LE SITE PATRIMONIAL DE SILLERY ET SES ENVIRONS

Programme particulier d'urbanisme

Présentation des modifications
avant adoption
16 décembre 2015

Jésus-Marie et faubourg Saint-Michel

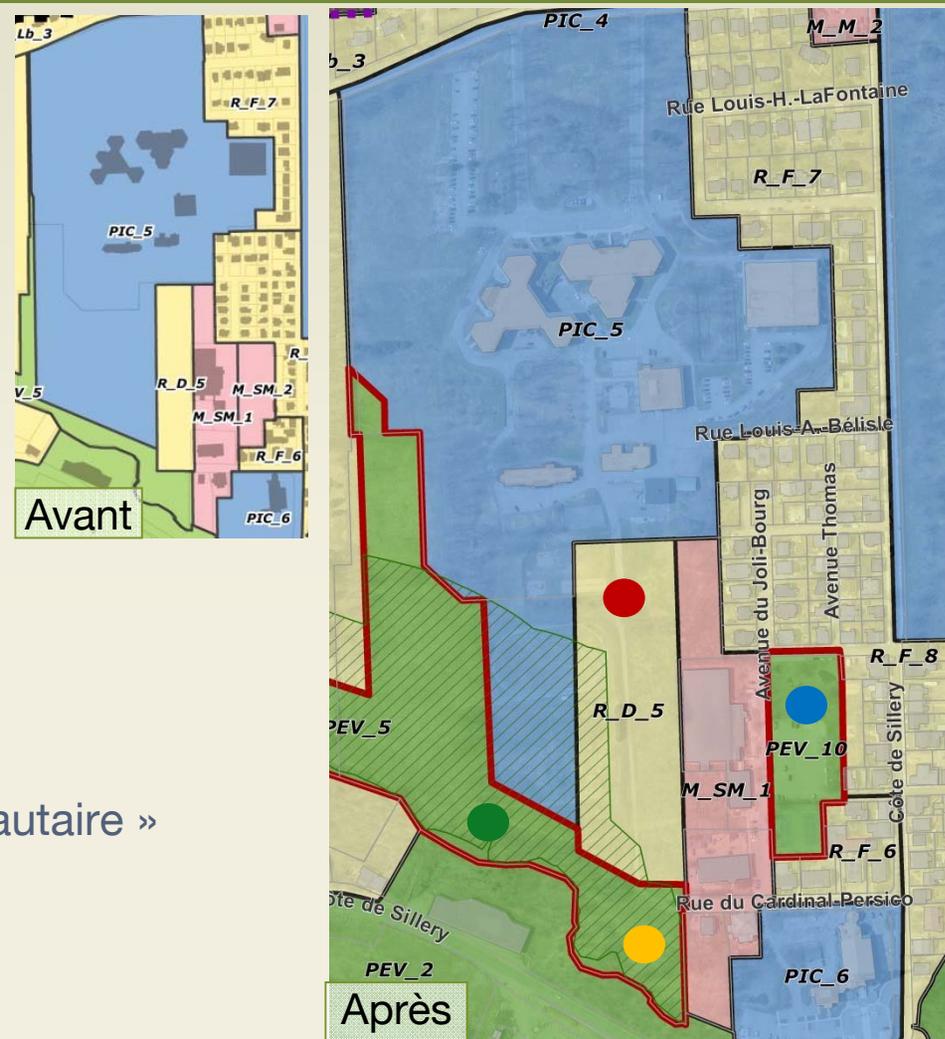
- Modulation des volumes pour réduire la hauteur perçue en bordure du faubourg
- Éloignement du bâti par rapport au faubourg Saint-Michel.
- Traitement paysager des espaces dégagés

Domaine Benmore

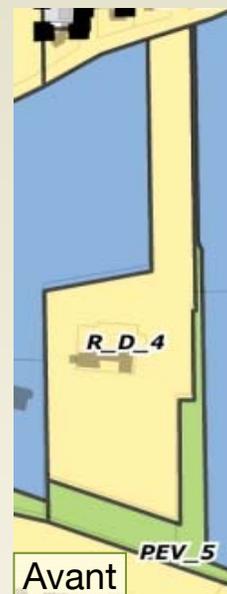
- • Bonification du sentier linéaire par l'agrandissement de l'aire «Parc et espace vert»
- Abandon de la rue publique sur le site de domaine Catarauqui
- ✓ Desserte par le chemin d'accès traditionnel ;
- ✓ Passage du lien cyclo-piéton à la limite est du domaine Catarauqui, puis dans la portion sud du site de Jésus-Marie

Ancienne propriété des Sœurs Augustines

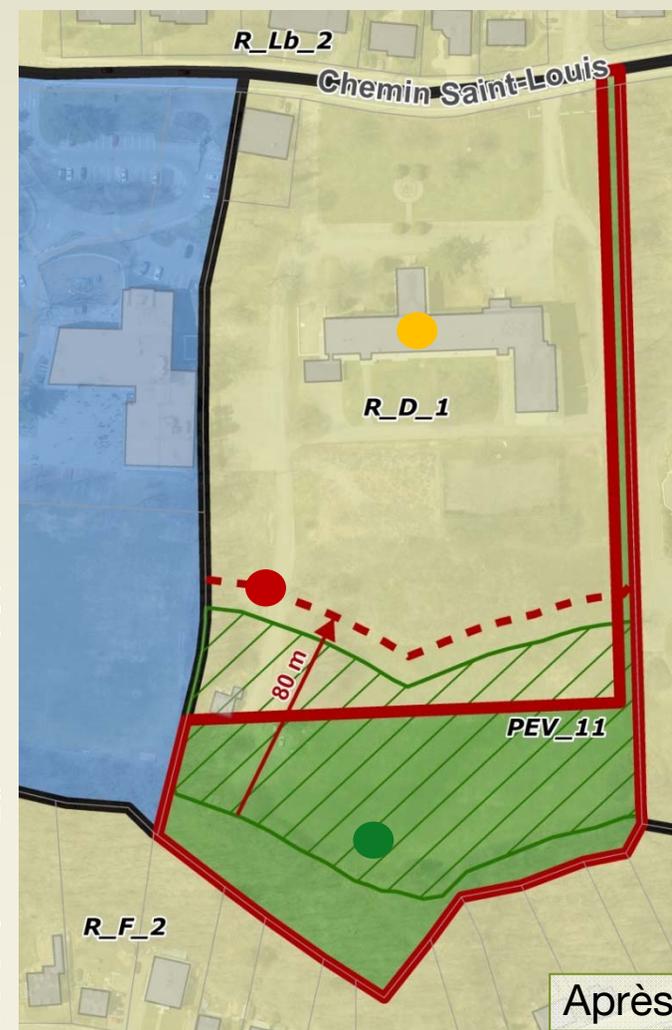
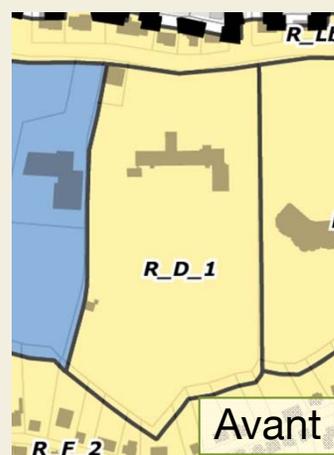
- • Officialisation du parc linéaire par la création d'une aire « Parc et espace vert »
- • Réduction de la hauteur maximale de 24 à 21 m
- • Augmentation de 70 à 80 mètres l'éloignement d'un bâtiment principal de la falaise

Propriété des Pères Augustins de l'Assomption

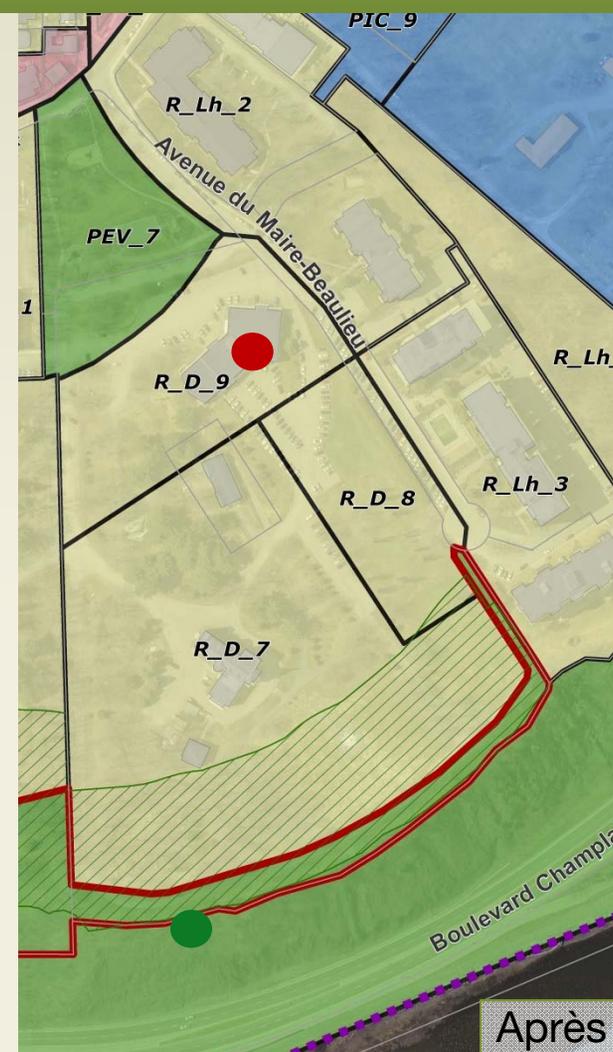
- Réduction de 18 à 15 mètres la hauteur permise sur le site du Montmartre canadien
- Officialisation du parc linéaire par la création d'une aire « Parc et espace vert »

Parterres dégagés sur le chemin St-Louis

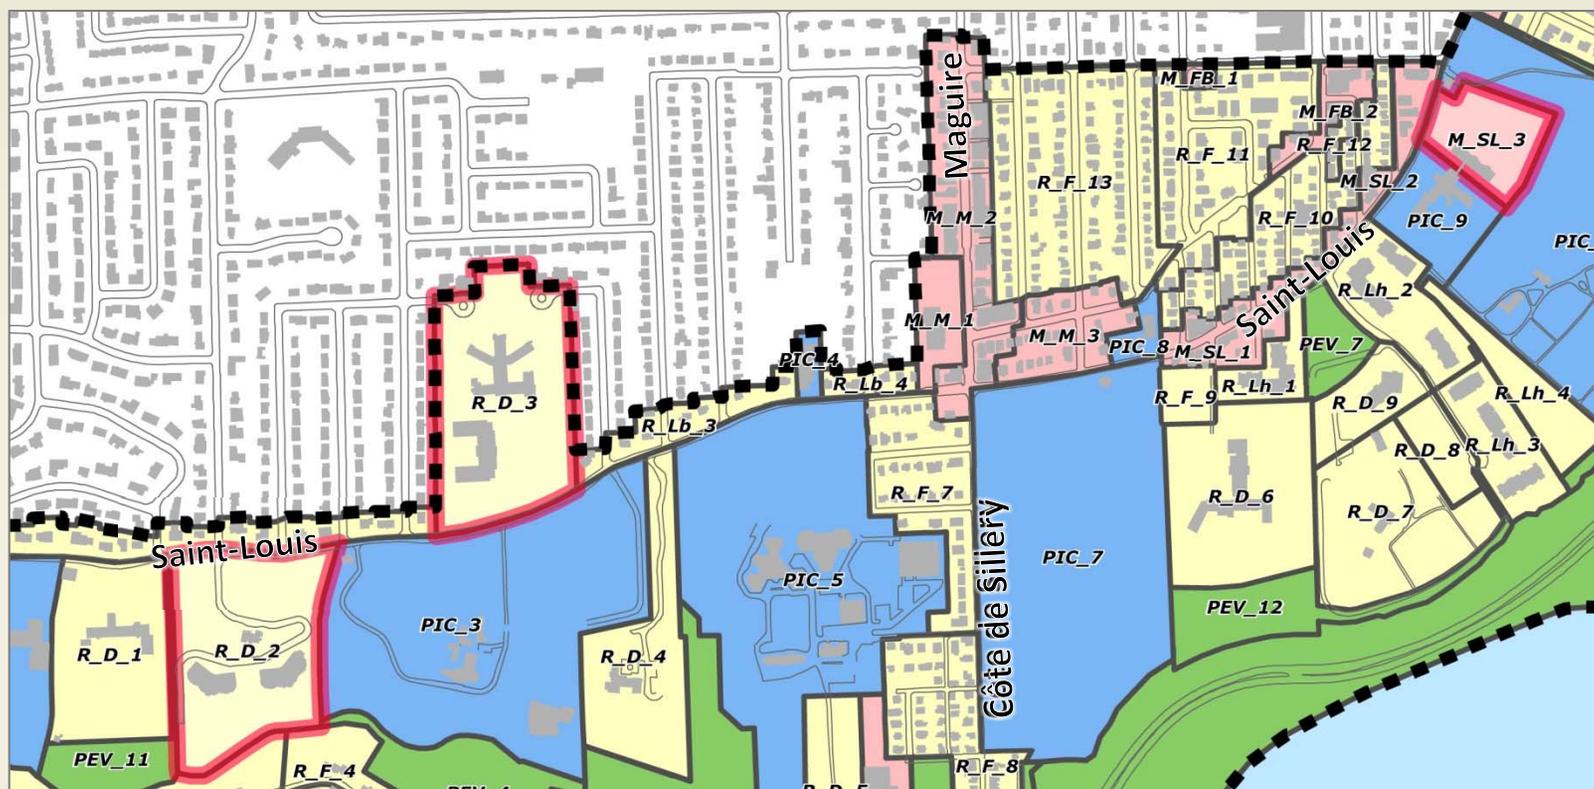
- Harmonisation du mode de protection des parterres en façade des domaines
 - ✓ Remplacer la marge avant par une marge à l'axe dans les aires R_D_2 , R_D_3 et M_SL_3

Dégagement de la cime de la falaise

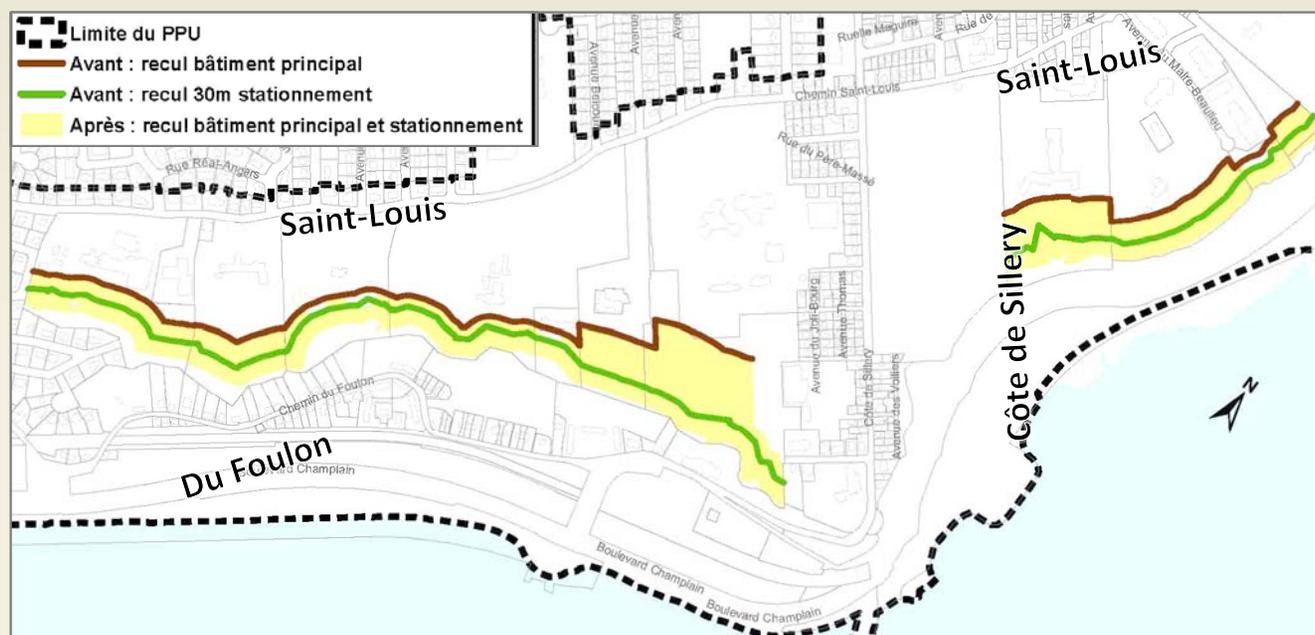
- Assujettir un stationnement au même dégagement de la cime de la falaise que celui applicable au bâtiment principal
 - ✓ Raison : Impact paysager.

Avenue Maguire

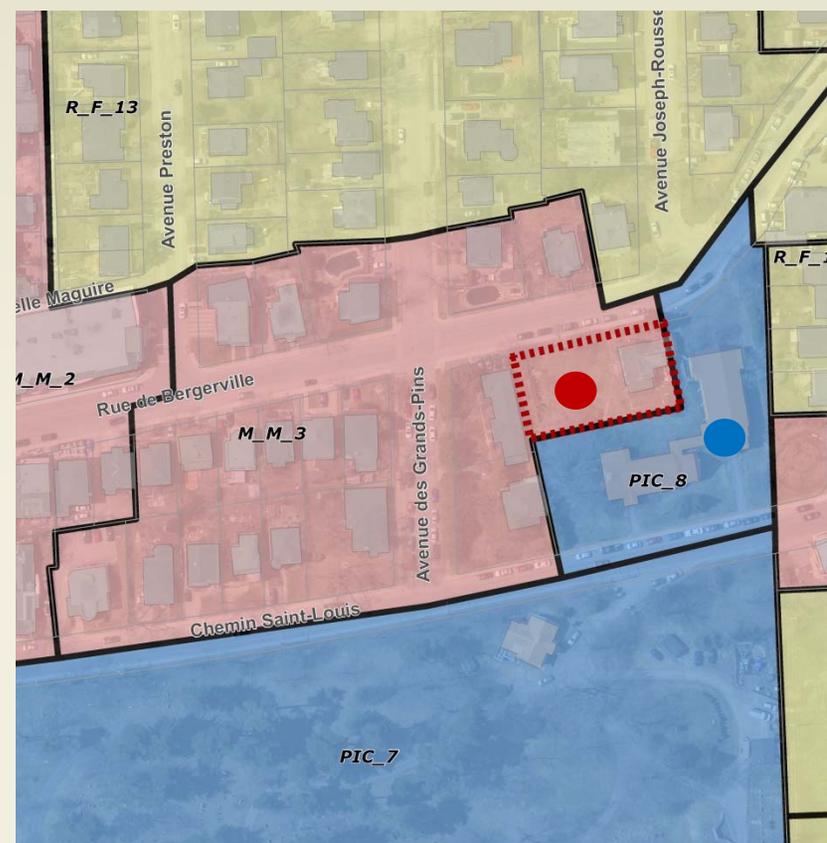
- • Limitation à 1000 m² la superficie maximale de plancher pour l'usage Services administratifs (conformité PDAD).
- • Contingentement de l'usage C21 débit d'alcool
 - ✓ Deux établissements maximum pour l'ensemble de l'aire
 - ✓ Superficie limitée à 300 m² par établissement
 - ✓ Localisation uniquement au sous-sol ou au rez-de-chaussée d'un bâtiment

Avenues Preston, Grands-Pins et Joseph-Rousseau

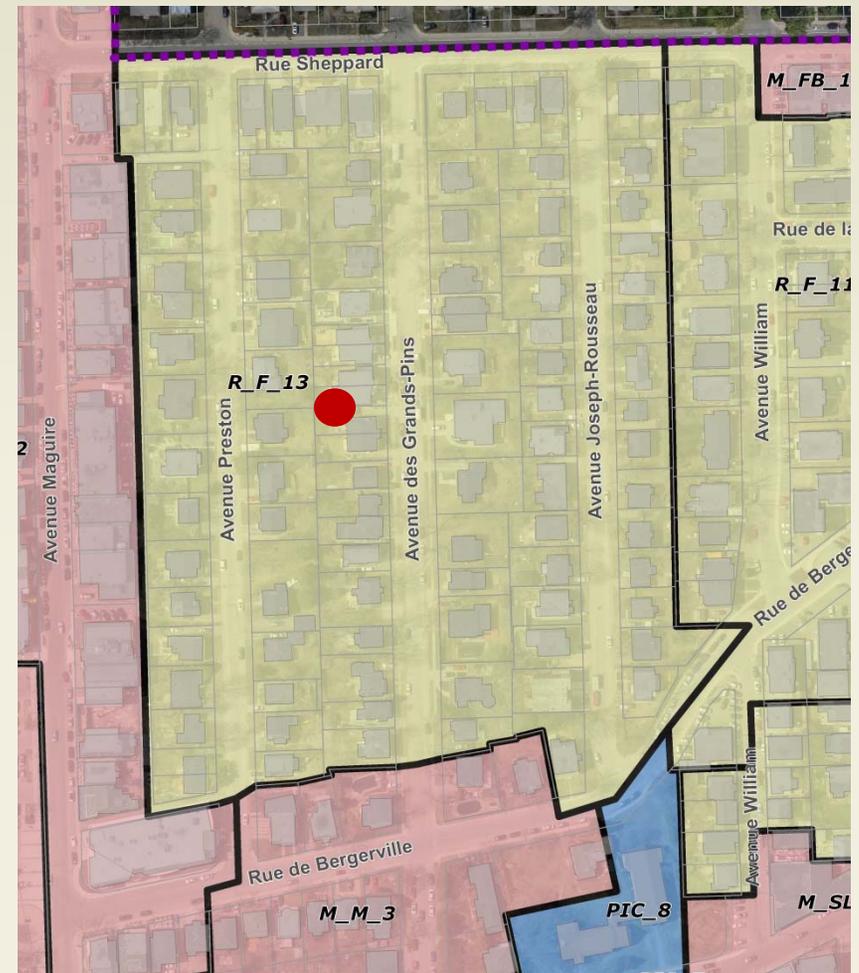
- Aire verte augmentée de 10% à 20% (norme antérieure)
- Hauteur maximale réduite de 10 à 9 mètres (norme antérieure)
- Secteur assujéti au contrôle architectural de la CUCQ pour un meilleur encadrement des substitutions (forme, volume, etc.)

Domaine Cataraqui

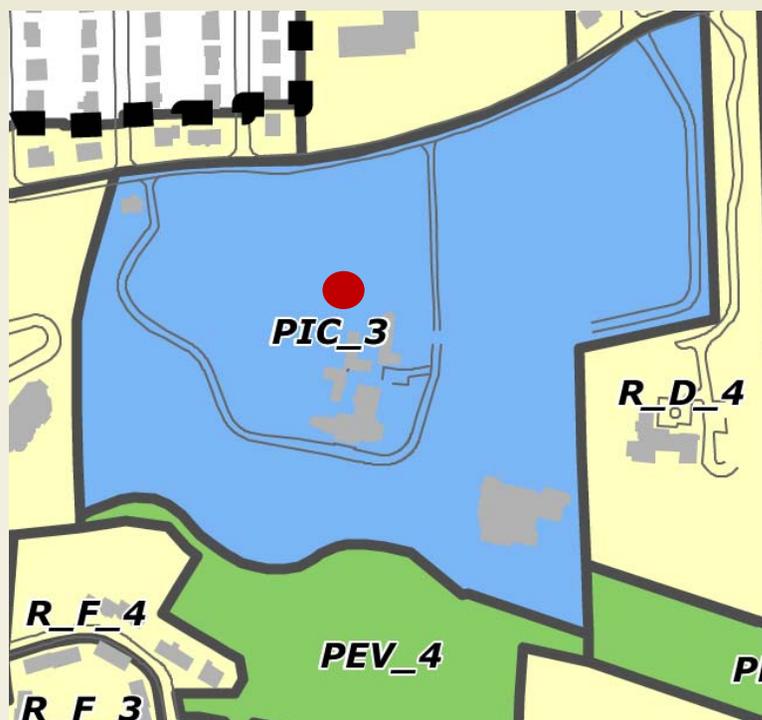
- Réintroduire les usages suivants qui sont manquants (omission) :
 - ✓ Parc (R1)
 - ✓ Hôtellerie (C10) avec 10 chambres maximum
 - ✓ Bar associé à un restaurant

Villa Bagatelle

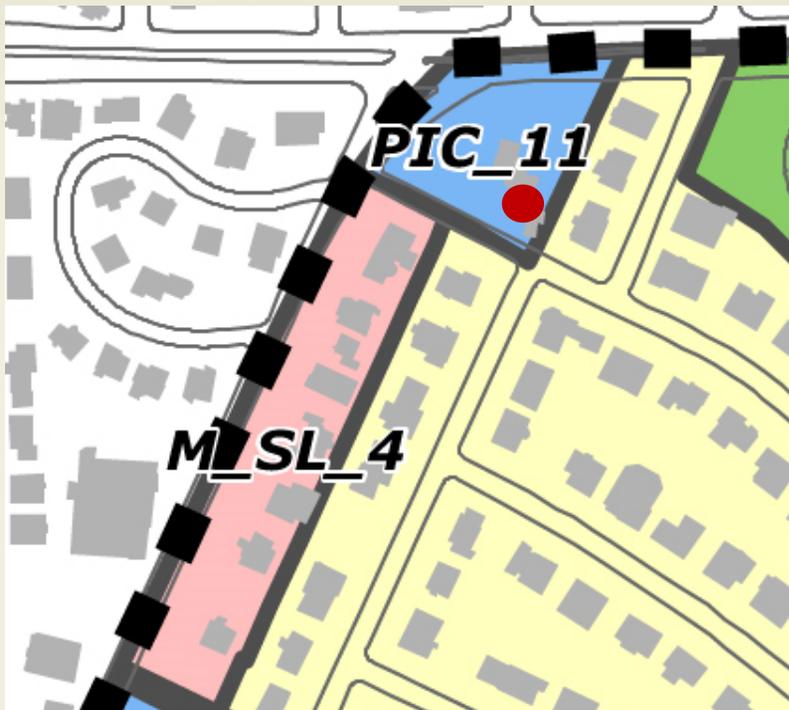
- Créer une aire d'affectation PIC-11 spécifique au site de la Villa Bagatelle, à même une partie de l'aire M_SL_4
 - ✓ Raison : Reconnaissance spécifique à l'instar de la maison des Jésuites

Chemin du Foulon R_F_4

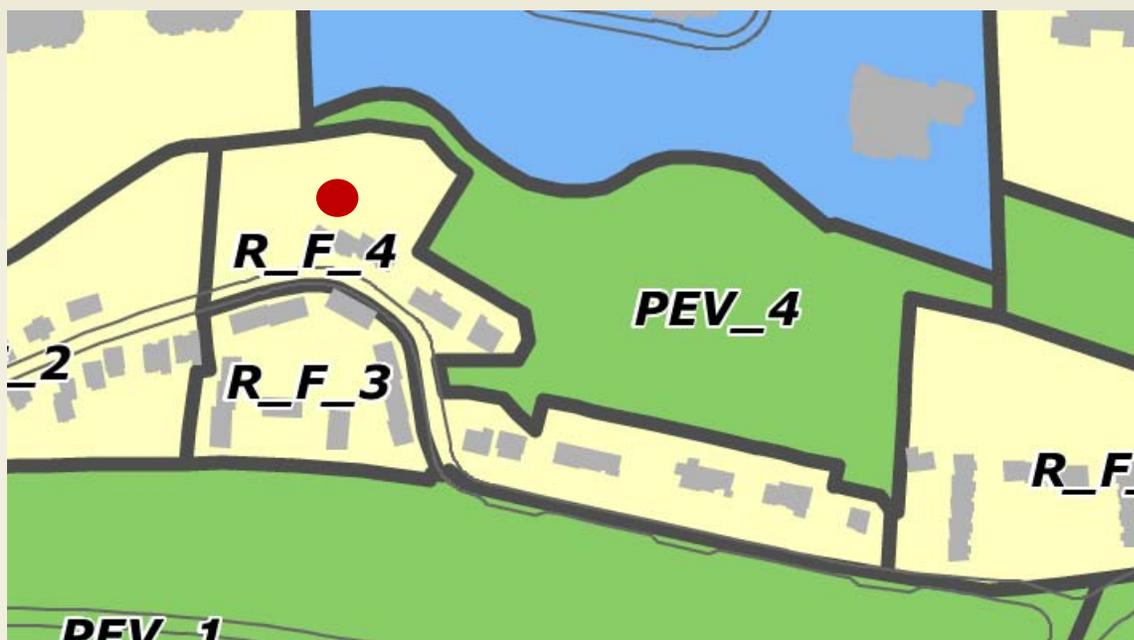
- Augmentation à 2 le nombre maximal de logements pour l'usage Habitation H1
 - ✓ Raison : reconnaître des habitations de 2 logements existantes

Yacht club (PEV_3)

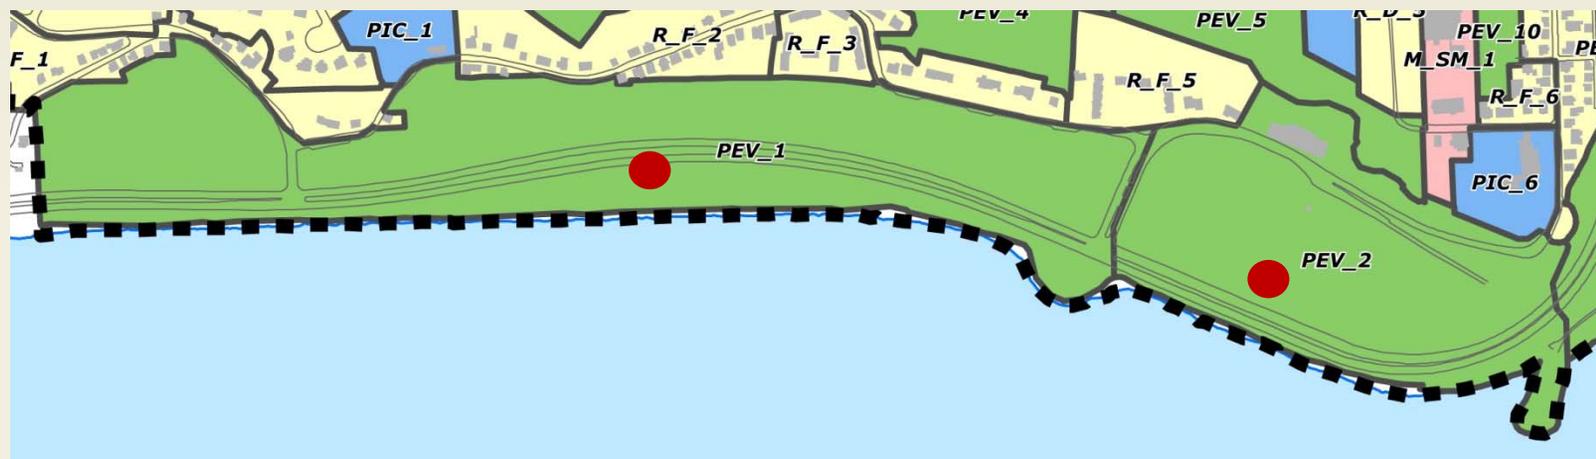
- Réintroduction des usages suivants, déjà en place (Omission) :
 - ✓ C3 lieu de rassemblement max. 500 m²
 - ✓ C34 vente ou location d'autres véhicules.
 - ✓ Vente, location ou réparation de bateaux
 - ✓ Bar associé à un restaurant
 - ✓ Bar sur café-terrasse associé à un restaurant

Rues Harriet, Charles et Charlotte

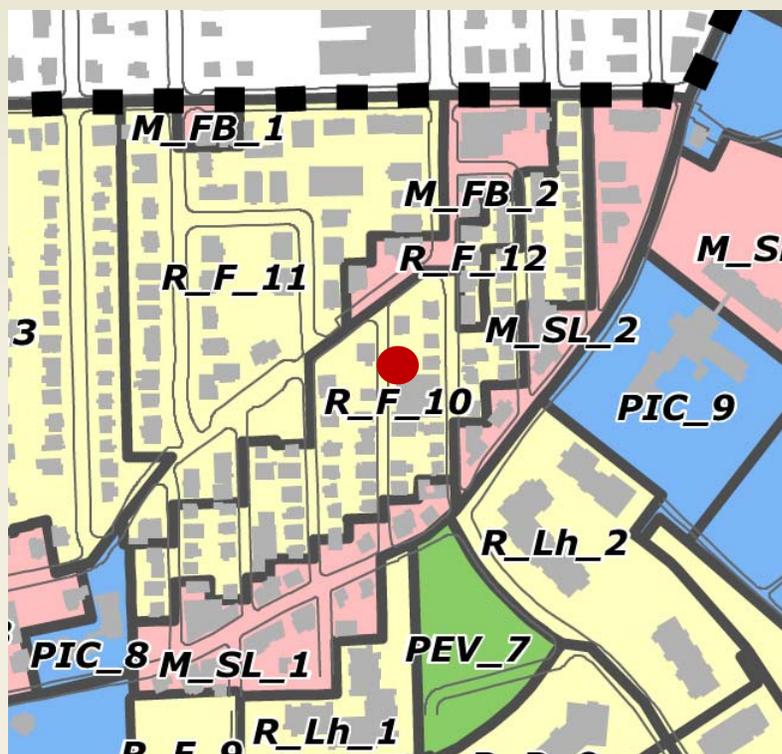
- Réduction du pourcentage d'aire verte exigé de 30 à 10%
 - ✓ Raison : norme mieux adapté à la petite taille des lots
